Product Change Notice (PCN)

件名：RX LQFP パッケージ製品：後工程拠点追加・部材追加、及びテープ&リール包装部材変更

RX LQFP 後工程拠点追加、 部材追加、テープ&リール包装部 材変更 相違点資料

IMO-AB-22-0067

2.仕様相違点の詳細 (2) 7×7mm 32pin LQFP package 外形図 (追加)

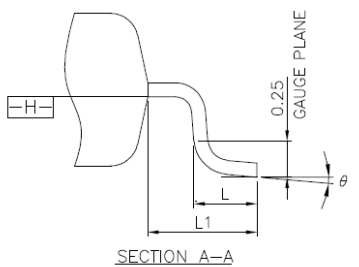
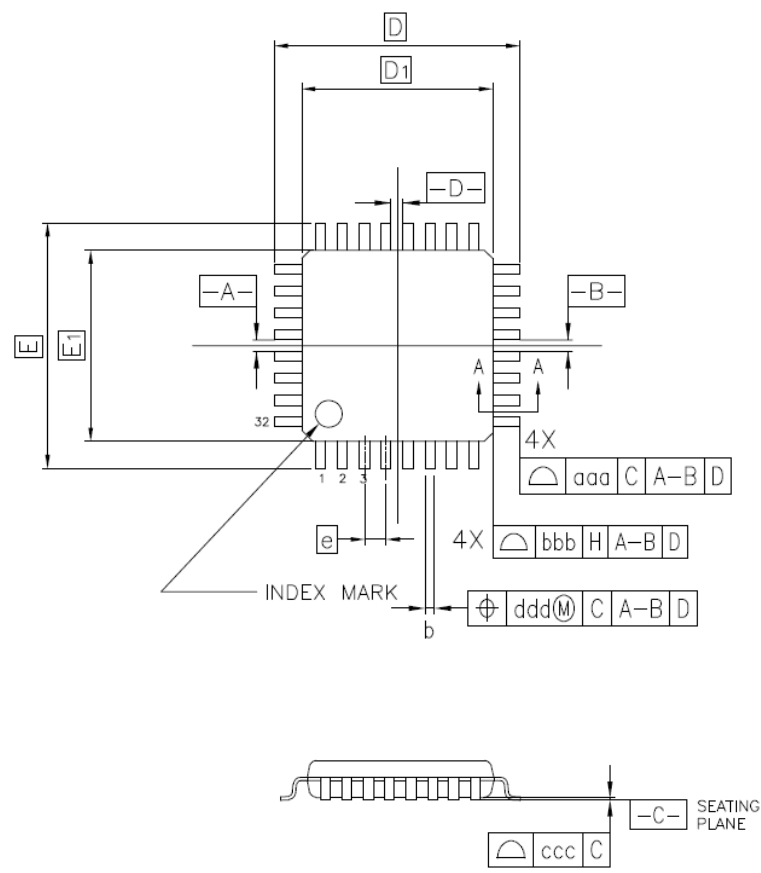
RENESAS Code : PLQP0032GE-A

Greatekパッケージの
シンボルはJEDEC準
拠となります。

*現状拠点と同等な値。
数値の違いは寸法として測定し
ている部分が異なるため。

2.仕様相違点の詳細 (3) 7×7mm 32pin LQFP package 外形図 (現状)

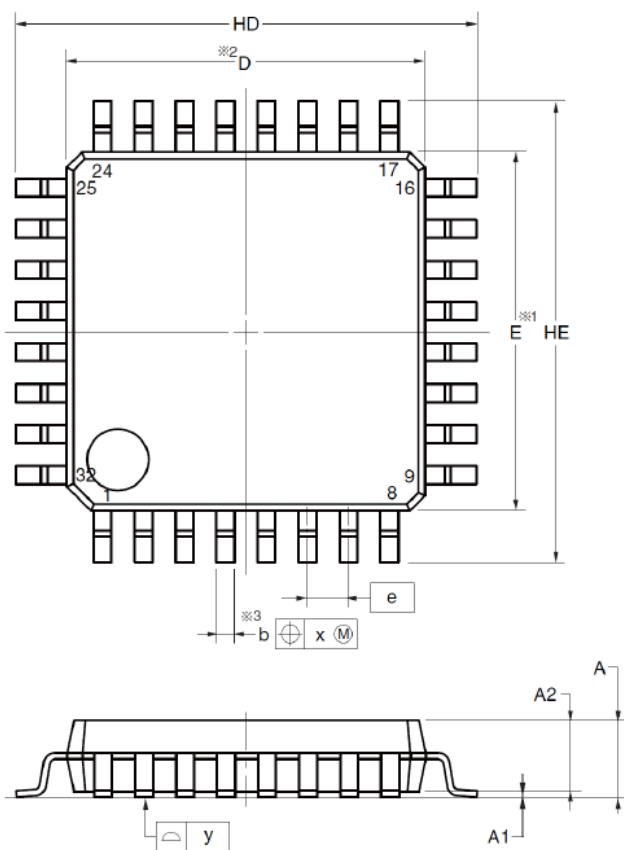
RENESAS Code : PLQP0032GB-A

2.仕様相違点の詳細 (5) 7×7mm 48pin LQFP package 外形図 (追加)

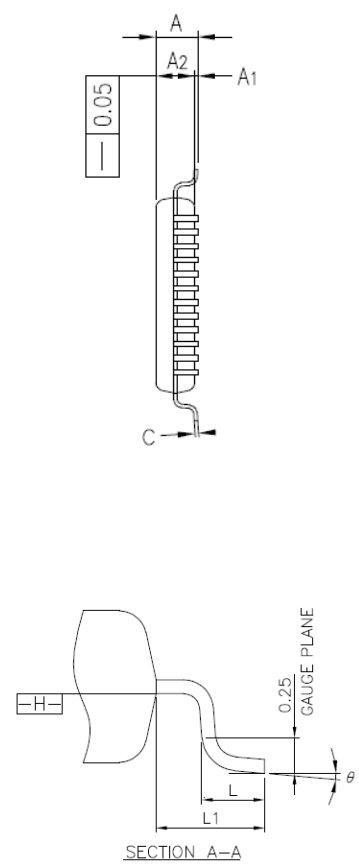
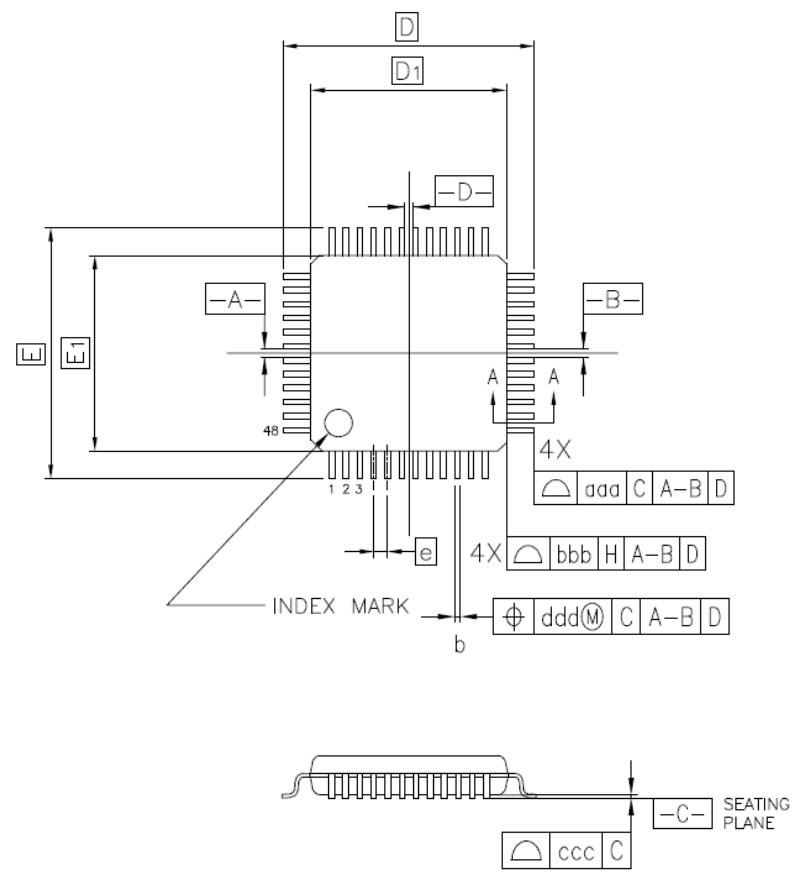
RENESAS Code : PLQP0048KL-A

Greatekパッケージの
シンボルはJEDEC準
拠となります。

2.仕様相違点の詳細 (6) 7×7mm 48pin LQFP package 外形図 (現状)

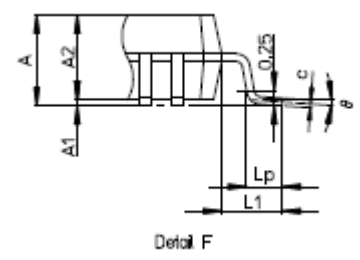
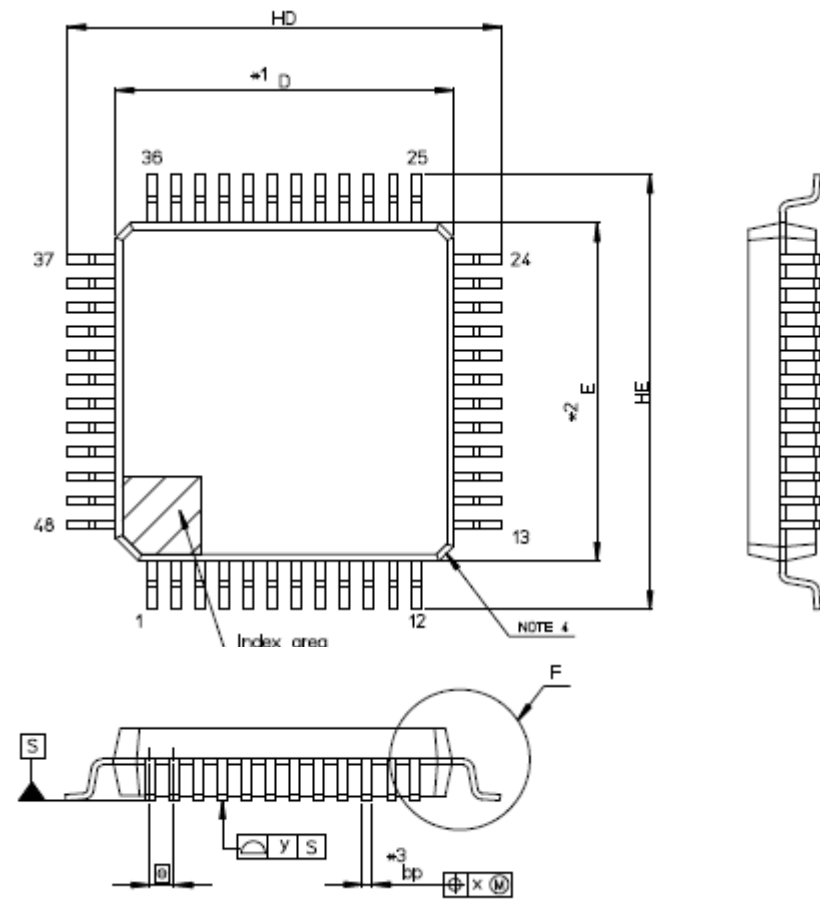
RENESAS Code : PLQP0048KB-B

2.仕様相違点の詳細 (8) 10×10mm 64pin LQFP package 外形図 (追加)

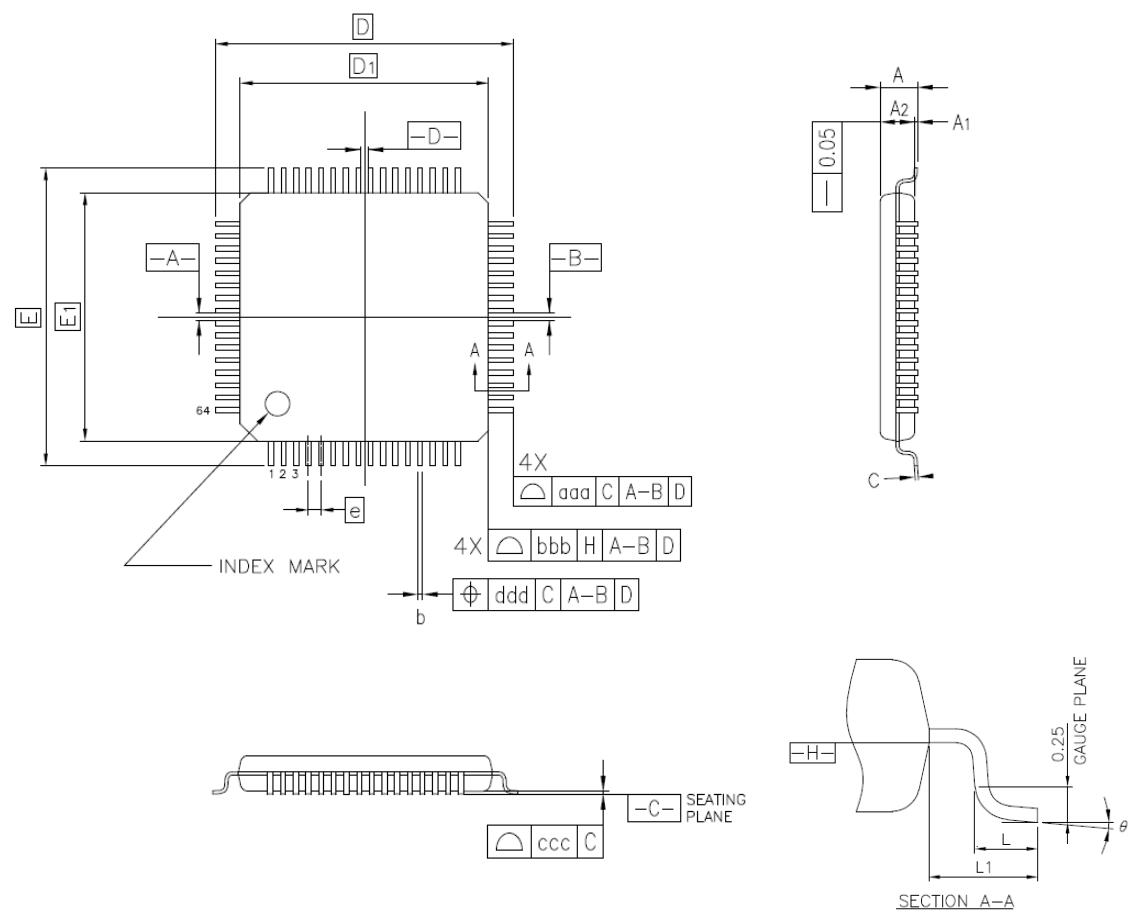
RENESAS Code : PLQP0064KL-A

Greatekパッケージの
シンボルはJEDEC準
拠となります。

2.仕様相違点の詳細 (9) 10×10mm 64pin LQFP package 外形図 (現状)

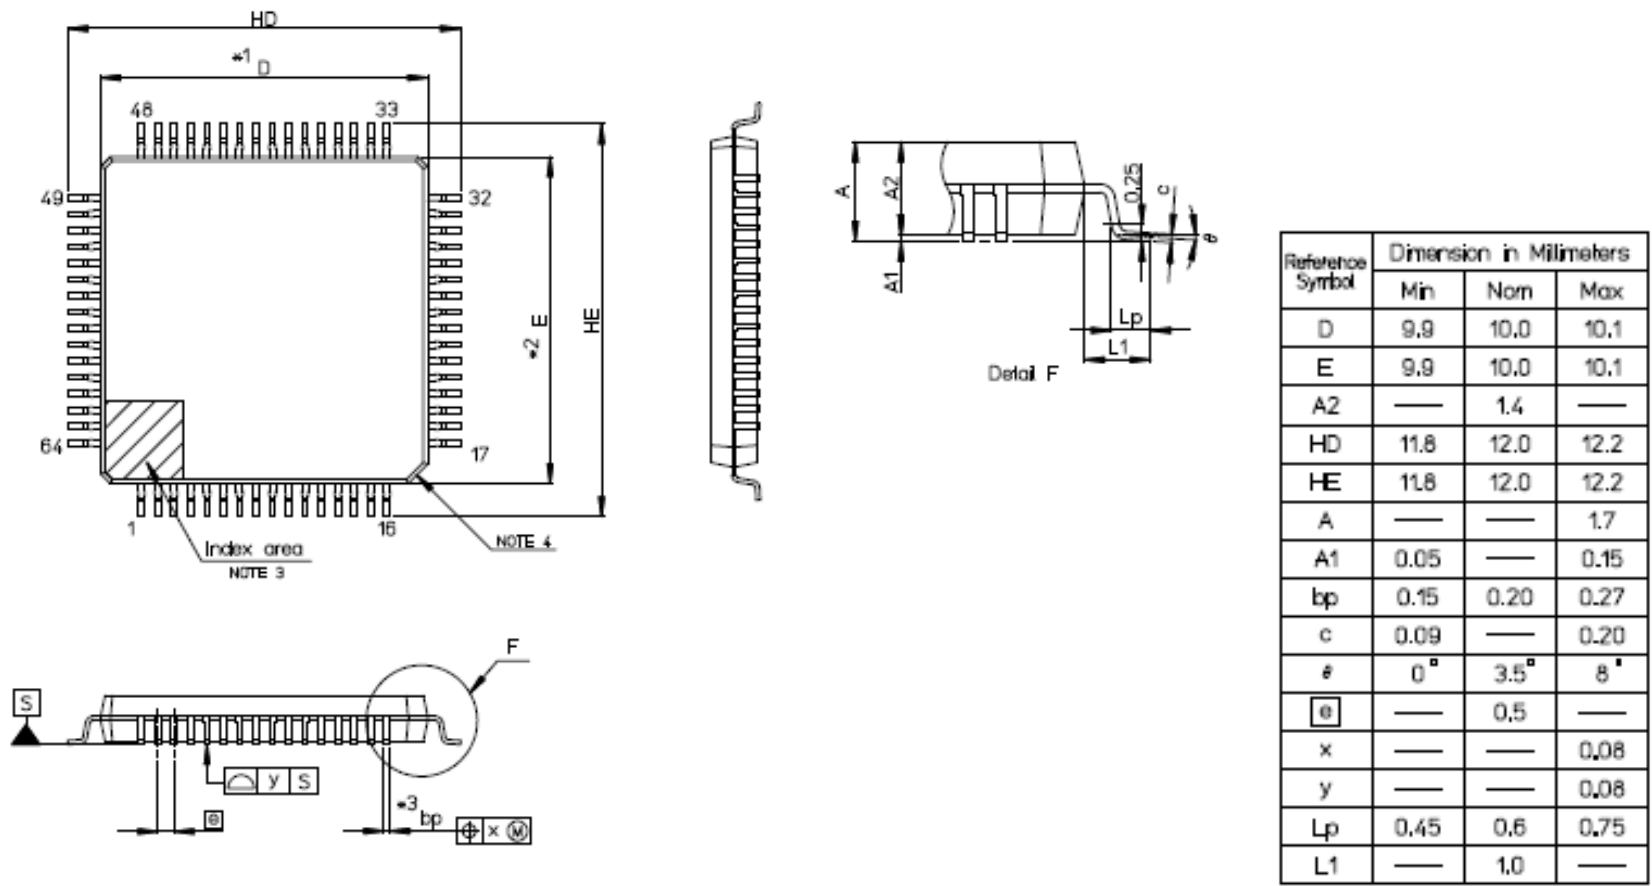
RENESAS Code : PLQP0064KB-C

2.仕様相違点の詳細 (11) 14×14mm 100pin LQFP package 外形図 (追加)

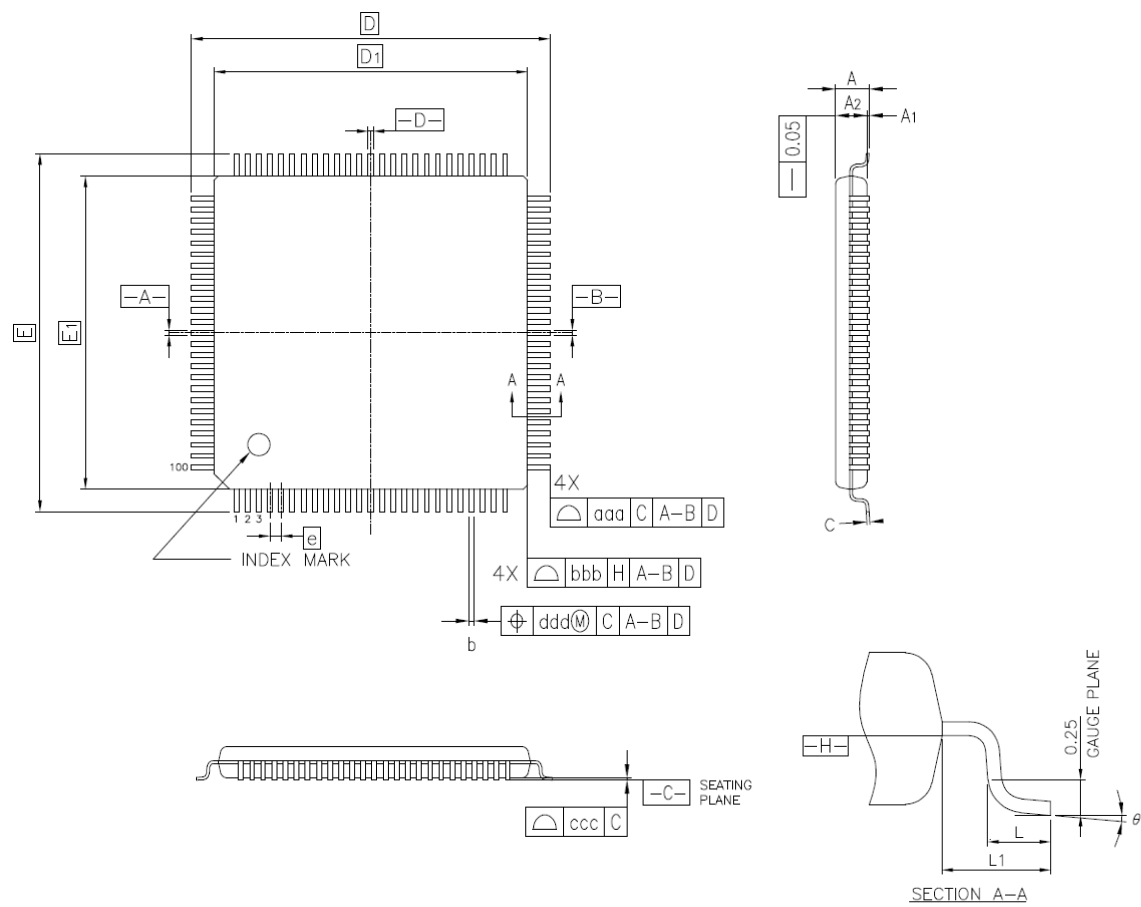
RENESAS Code : PLQP0100KP-A

Greatekパッケージの
シンボルはJEDEC準
拠となります。

RENESAS Code : PLQP0100KB-B

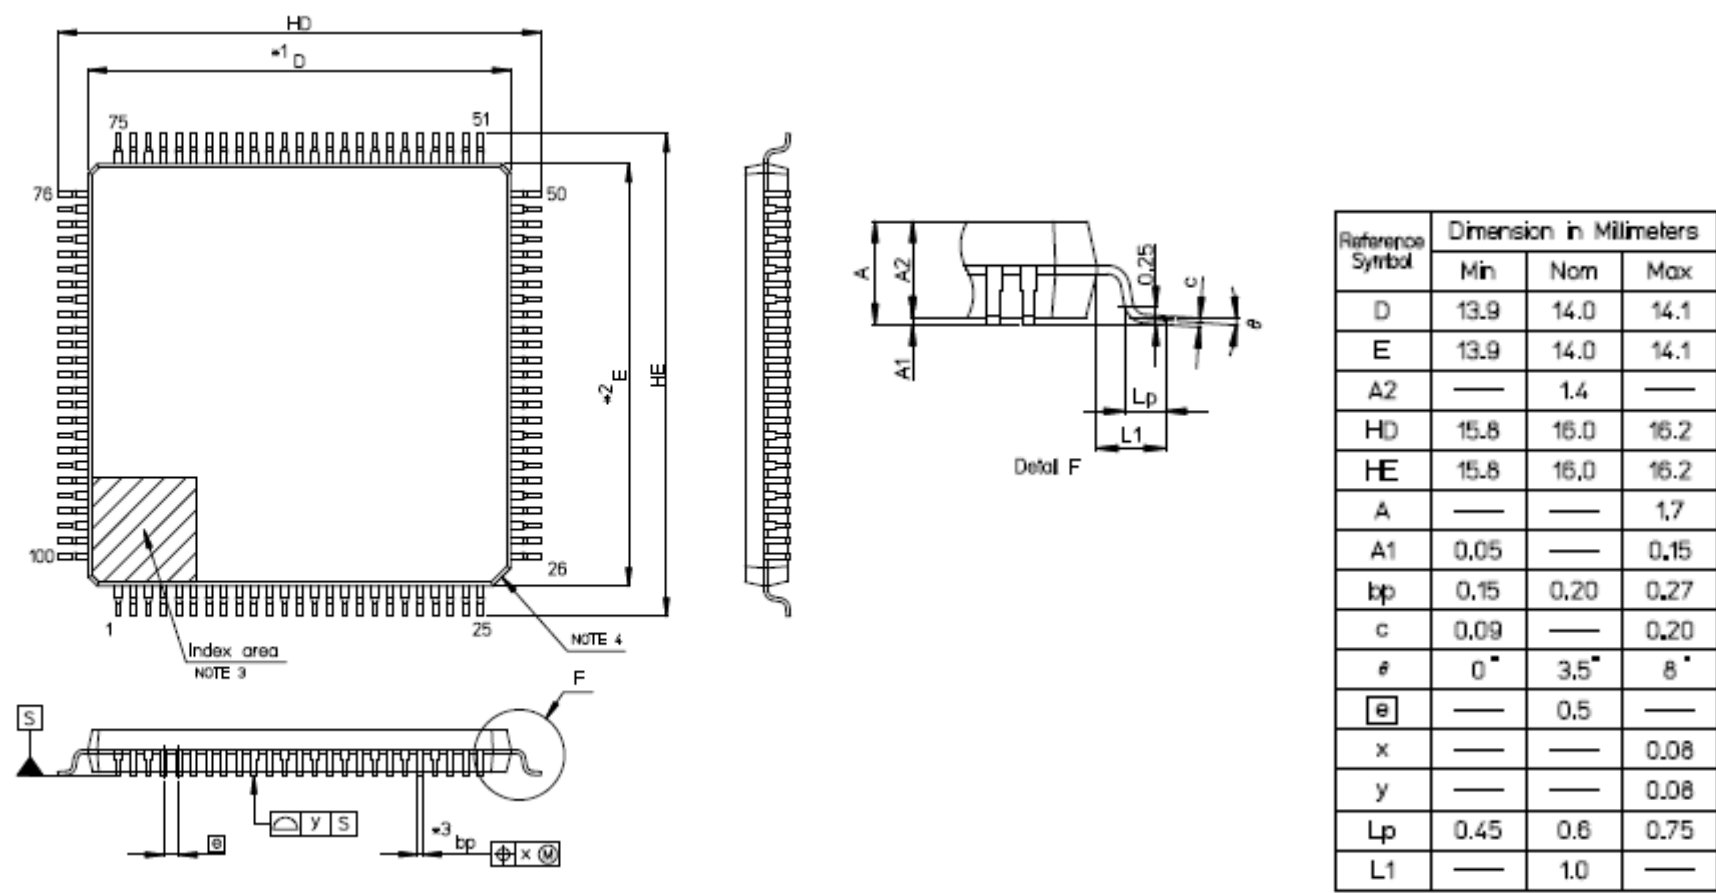
2.仕様相違点の詳細 (12) 14×14mm 100pin LQFP package 外形図 (現状)

外観 : 14mm×14mm 100pin package

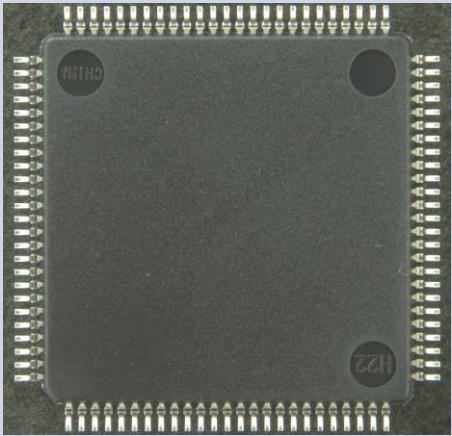
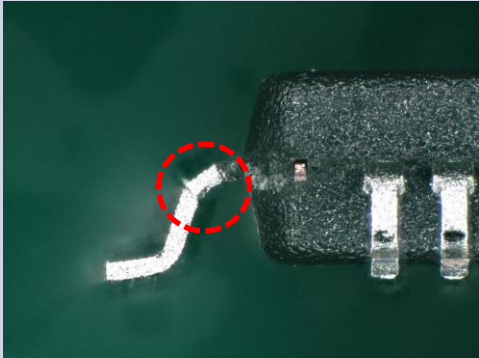
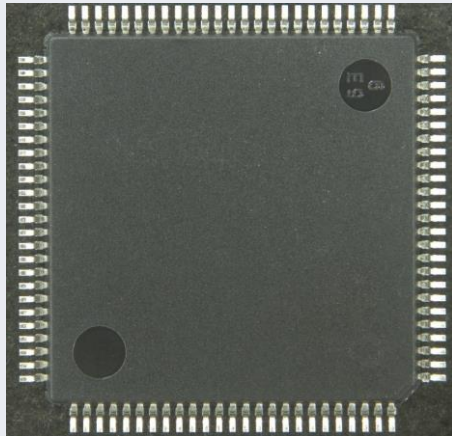
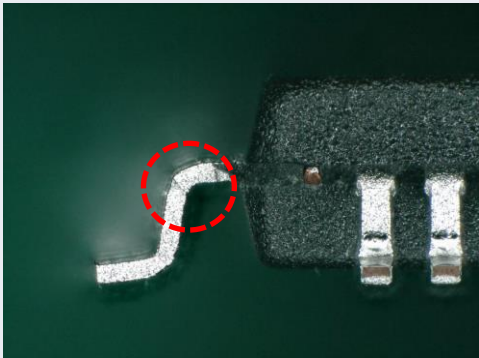
※マーク文字は参考例となります。

パッケージ表面	パッケージ裏面	リード加工形状
現状			
追加

*量産品ではWS表記はありません

現状 (W:32mm)

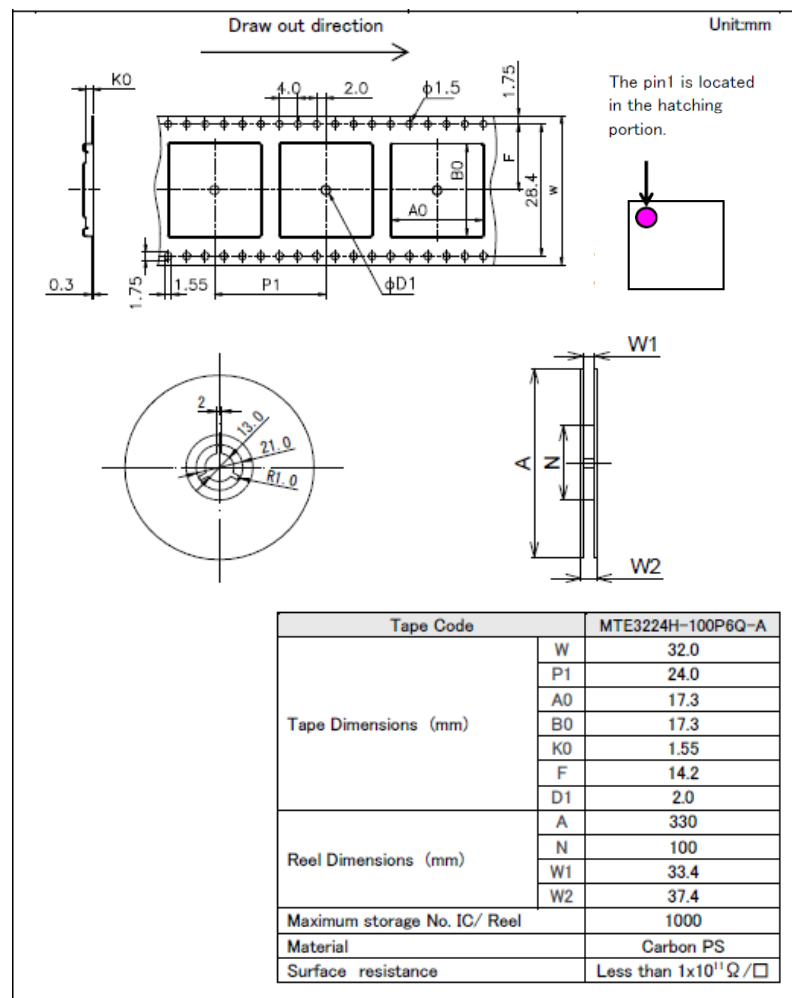
14mm×14mm×1.4mm厚 テープ&リール
